ENQUETE PUBLIQUE

**PROJET DE CONSTRUCTION ET D'EXPLOITATION D'UNE CENTRALE DE
PRODUCTION D'ELECTRICITE A CYCLE COMBINE DE 250 MW SUR LE
TERRITOIRE DE LA COMMUNE D'AJACCIO**

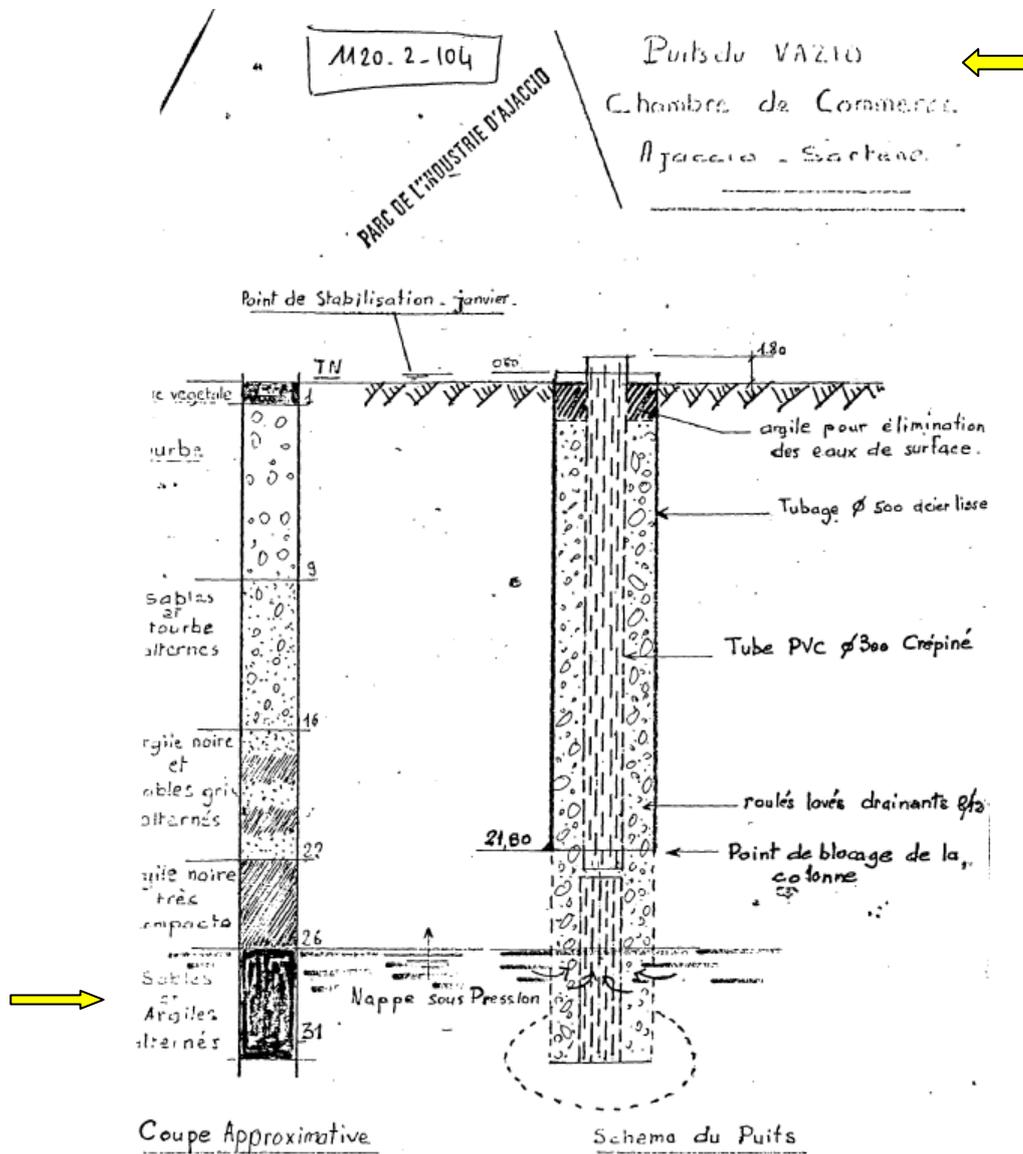
Au droit de la Centrale EDF du Vazzone, les premiers mètres, constitués de remblais et/ou d'arènes granitiques ainsi que de zones fissurées, peuvent être aquifères.

Cf : « Le substratum granitique a été repéré au droit d'un des sondages à 20m de profondeur. Ce granite présente de nombreuses fractures. Néanmoins, il est difficile de pouvoir étendre des conclusions sur l'écoulement aquifère à partir de ce seul sondage »

L'hydrogéologie est très complexe dans les aquifères, l'eau qui y est contenue circule dans les fissures de la roche. Dans ce type de milieu fissuré le transfert d'un même volume d'eau (ici, 50000m³) peut nécessiter quelques mois.

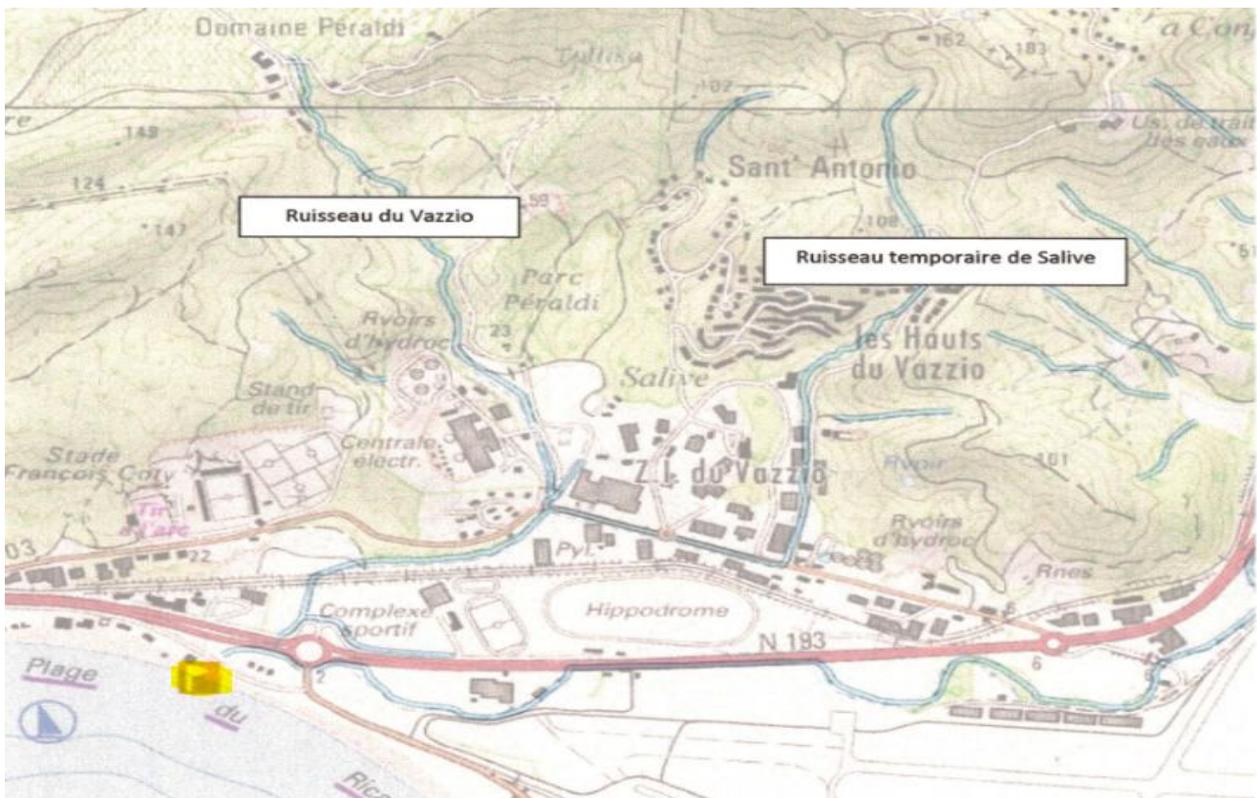
Ont été réalisées sur des zones éloignées de la zone de dragage, les prélèvements réalisés aux points 8, 9 et 10 présentent quelques dépassements très faibles des seuils N1 sans dépasser les seuils N2 :

- Le point 8 présente des dépassements des seuils N1 en PCB 138, PCB 153 et PCB 180 ;
- Le point 9 présente un dépassement des seuils N1 en fluorène ;
- Le point 10 présente des dépassements des seuils N1 pour l'acénaphthène et le fluorène.

Les points de prélèvements 8 et 10, qui présentent des dépassements des seuils N1, sont les plus proches de l'embouchure des ruisseaux du Vazzio et de Salive.

La carte que nous joignons ci-dessus démontre cette proximité par un simple rapprochement visuel

- E) IL NOUS SEMBLE QU'UNE ANALYSE CHIMIQUE DES SEDIMENTS DEVRAIT ETRE EFFECTUEE A L'EMBOUCHURE DES RUISSEAUX DU VAZZIO ET DE SALIVE.
- F) En fonction des résultats, une éventuelle campagne de dépollution et/ou de restauration des ruisseaux pourrait être envisagée DANS LE CADRE DES MESURES COMPENSATOIRES.
